（仮称）押切・湊橋事業説明会 主な質疑及び応答について

令和6年7月6日（土）10:00～11:00

行徳公民館

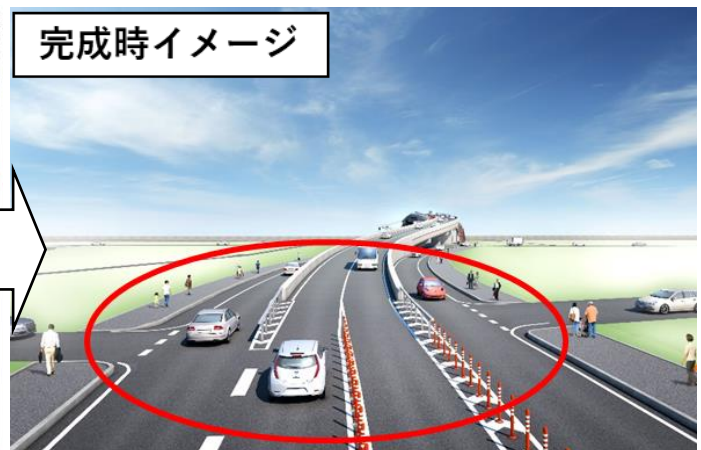
Q：新しい道路が行徳街道に車が出入りができない計画とした経緯を知りたい。

A：現在の2本の通路の機能を代替するため、現在の通路と同様に行徳街道からの車両の出入りはできない計画としています。また、行徳街道への接続位置が押切交差点内となっているため、安全性を確保するためにも車両の出入りはできない計画としています。
